AMPLIACIÓN DE INFORMACIÓN N°1

ESTUDIO DE IMPACTO AMBIENTAL CATEGORÍA II

P.H. FRESNO

PROMOTOR: SOCIEDAD URBANIZADORA DEL CARIBE, S.A.

Tabla N°1 Coordenadas sitio de acopio

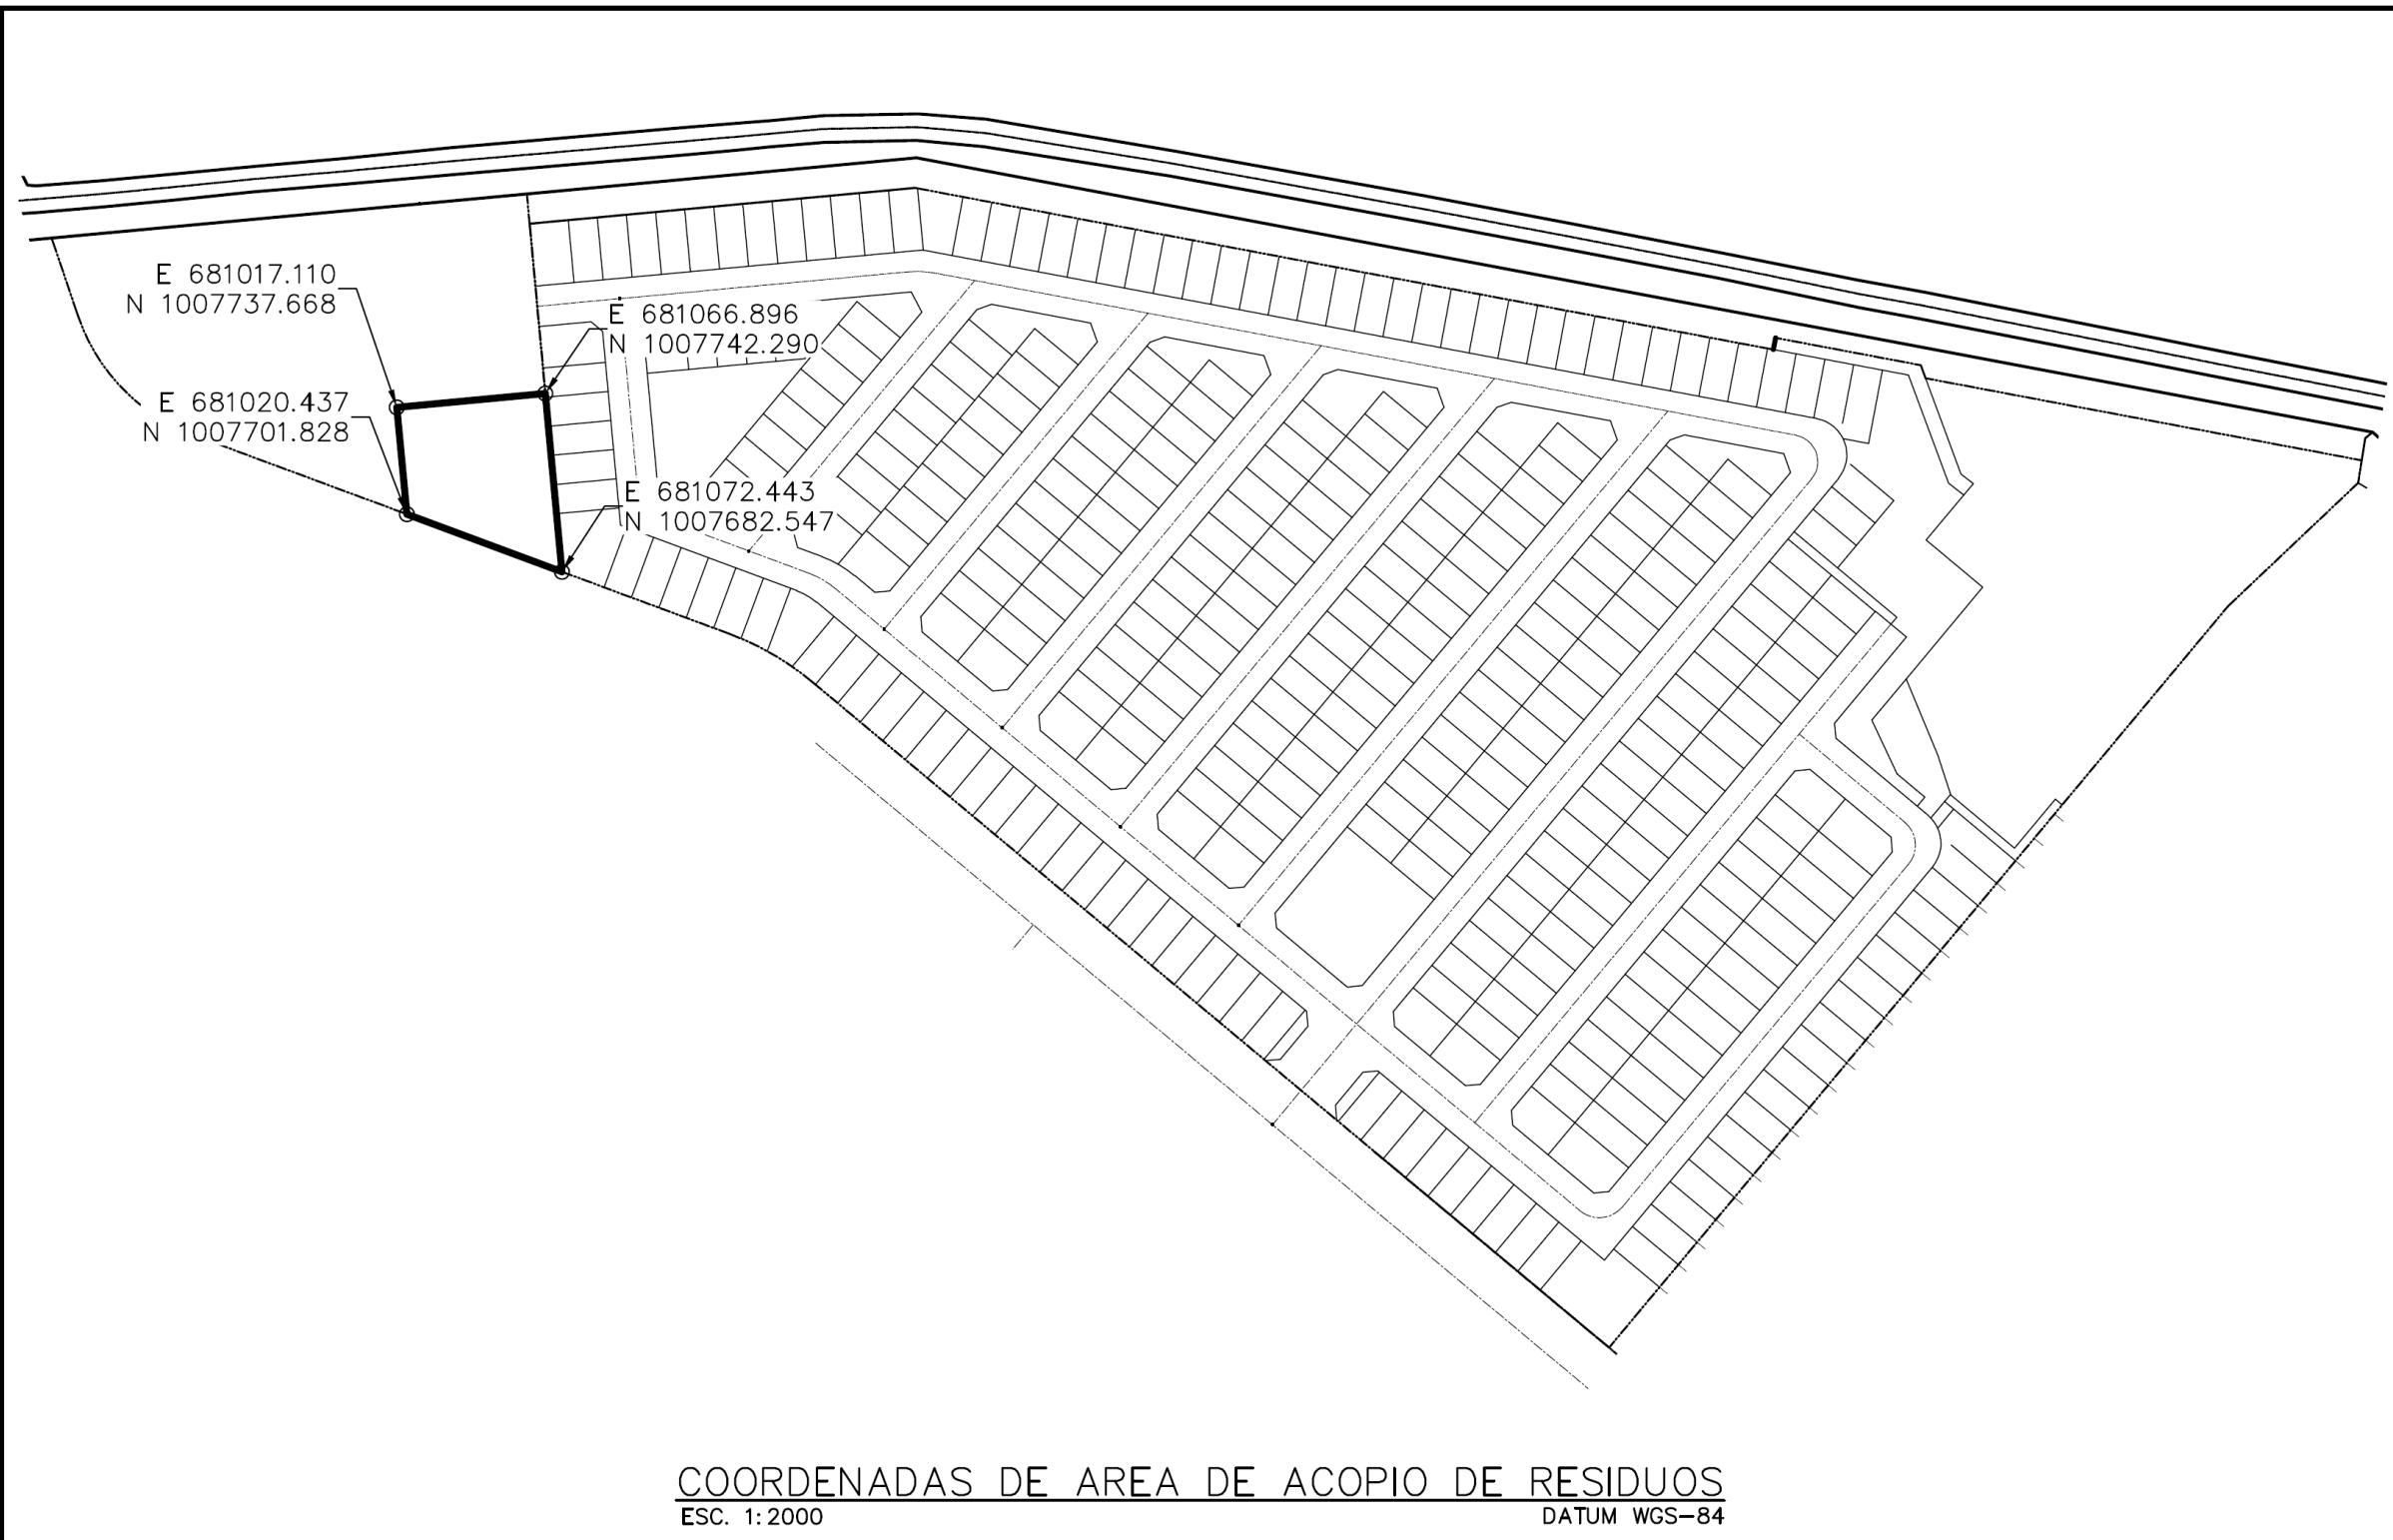
1. En la página 16 del EsIA Tabla 2.21 Medidas de Mitigación para los Impactos Identificados, se menciona en el componente Suelo “*Establecer zonas de acumulación temporal de residuos sólidos en áreas previamente designadas y protegidas para facilitar su recolección y disposición final*”. Sin embargo, no se detalla la ubicación de estas zonas dentro del proyecto. Por lo que se solicita:
 - a. **Presentar la ubicación de las zonas de acumulación de residuos sólidos, dentro del proyecto, con sus respectivas coordenadas.**

Respuesta: Se adjuntan las coordenadas y el siguiente plano con la ubicación de dicha zona.

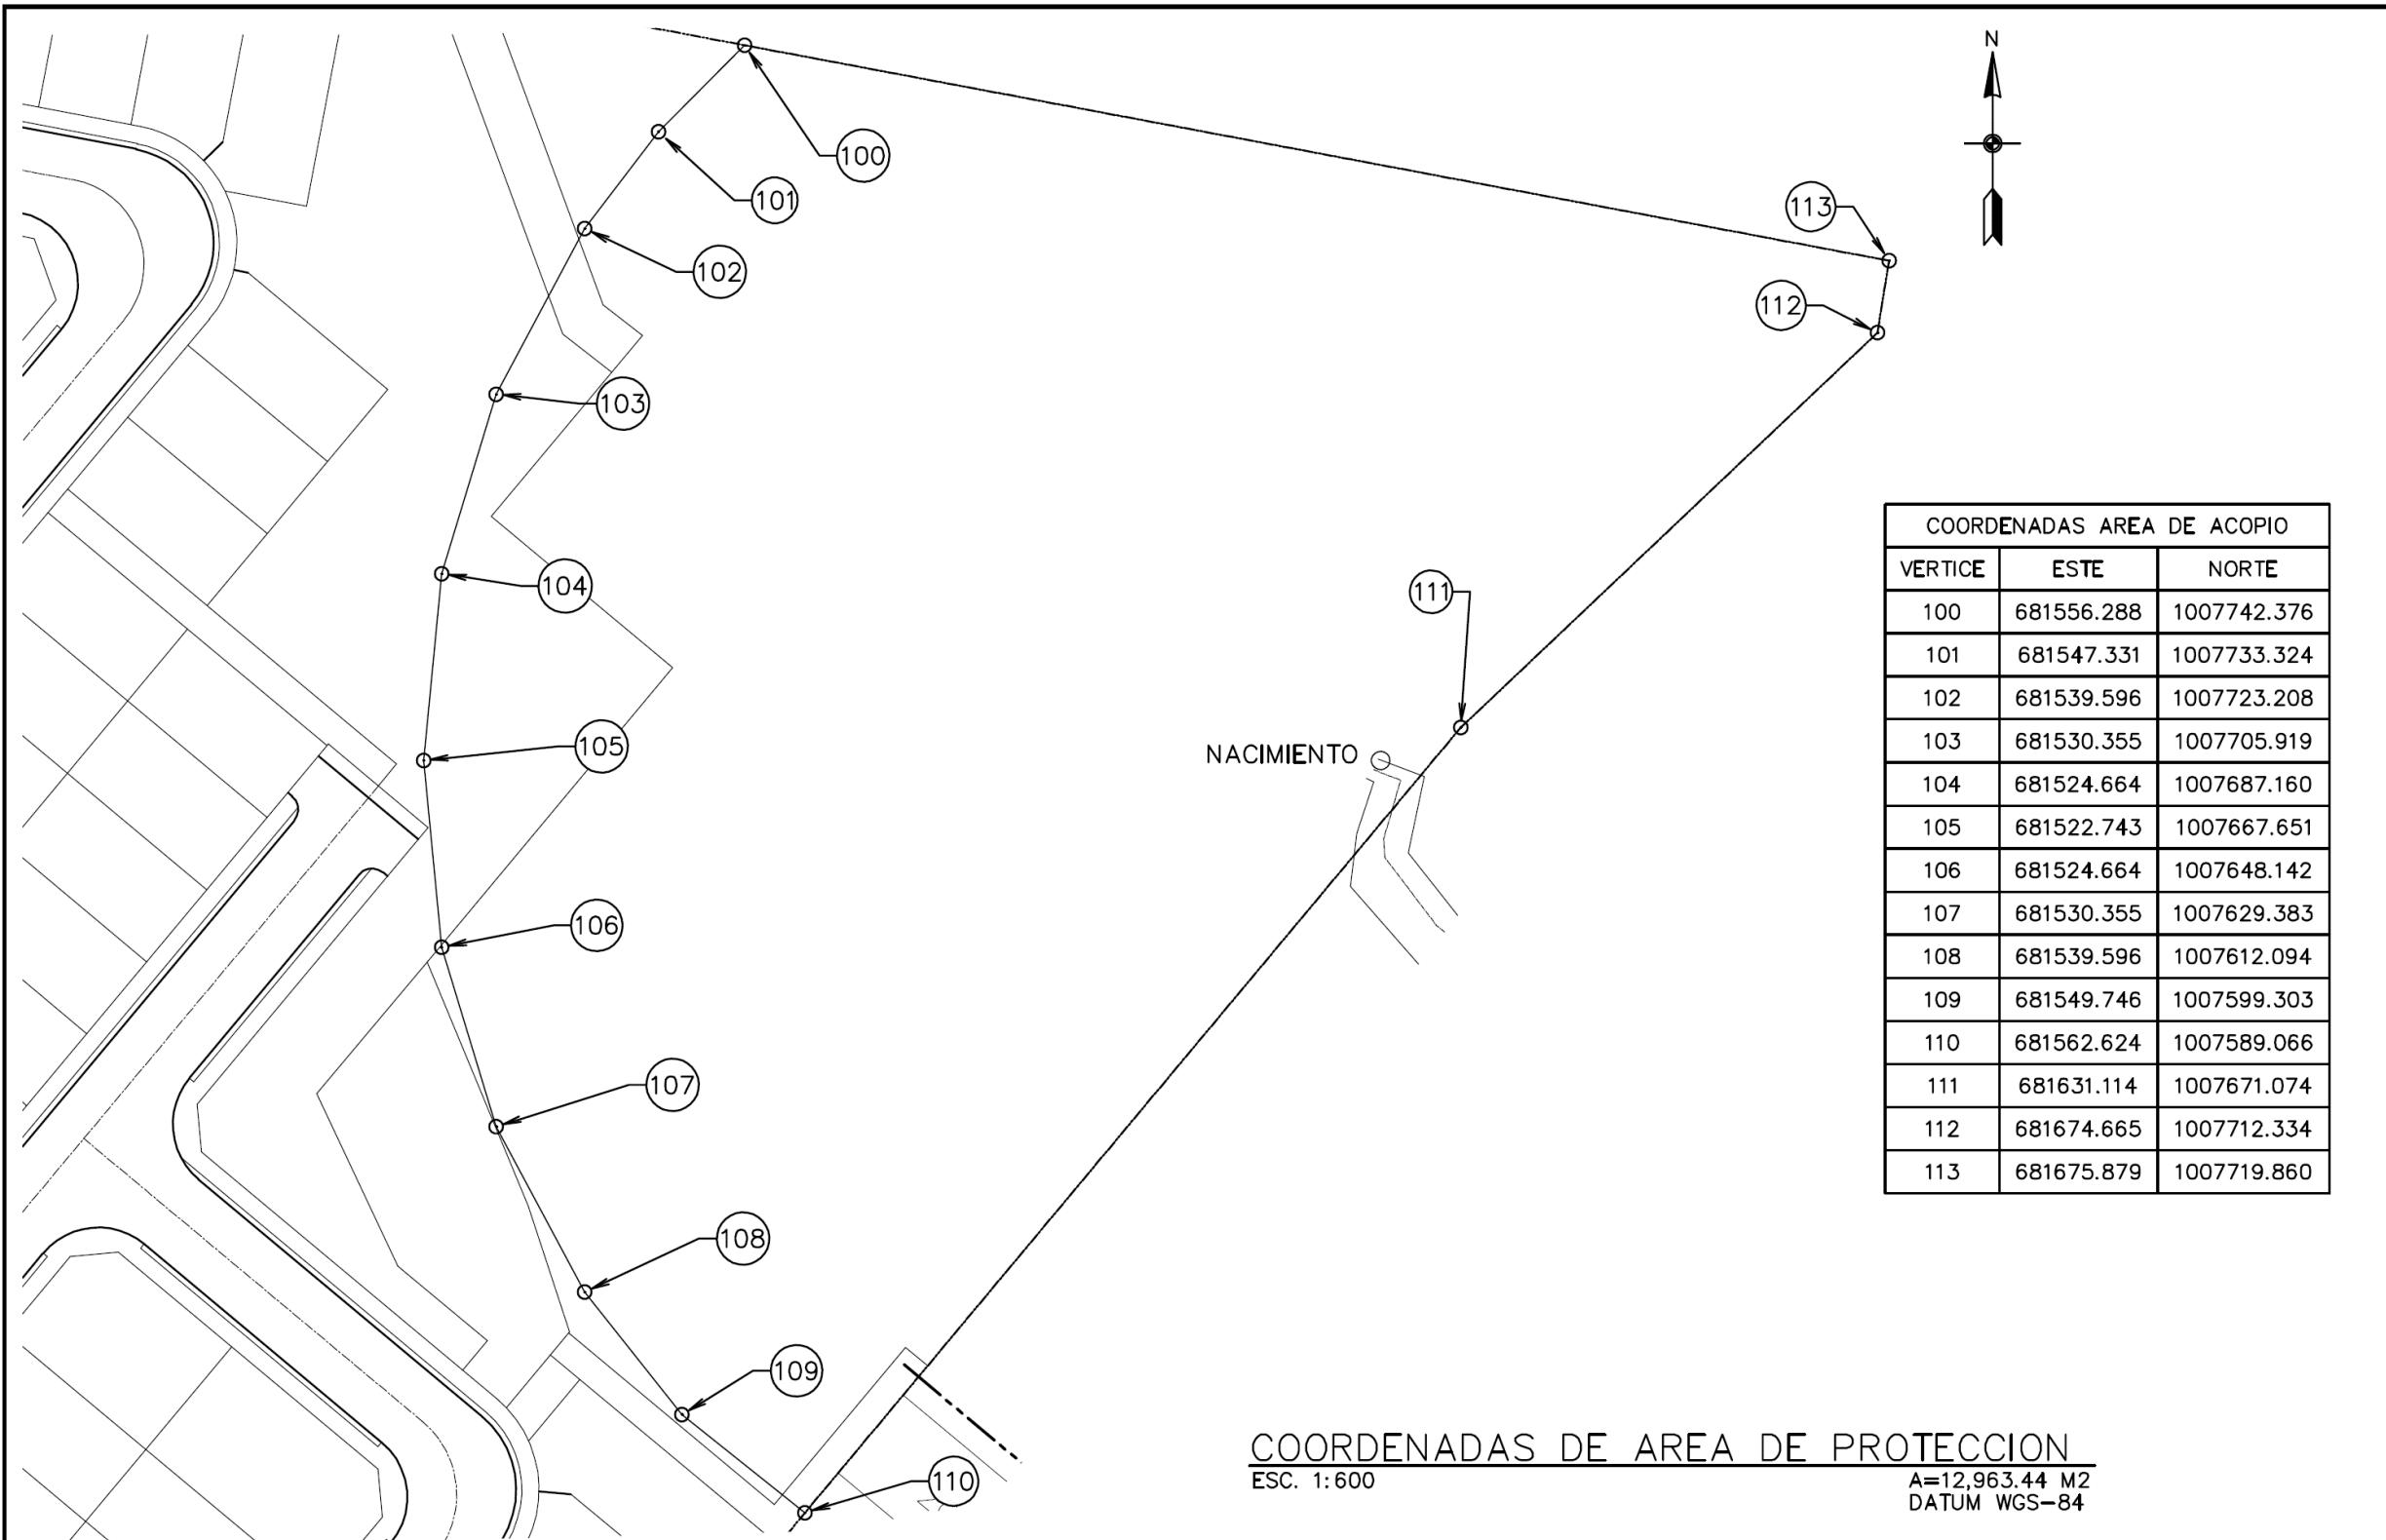
- e. Aportar plano arquitectónico del proyecto donde se indique el ancho y longitud del cuerpo de agua superficial, mostrando el área de protección de acuerdo a lo establecido en la Ley 1 de 3 de febrero de 1994 (Ley Forestal).**

- e. Se aporta plano indicando la ubicación de la coordenada 681622.743 E y 1007667.651 N como naciente y la respectiva zona de protección de 100 metros alrededor de la misma en la parte correspondiente al proyecto P.H. Fresno. Datos de longitud y ancho de cuerpo de agua no son aplicables en esta sección.
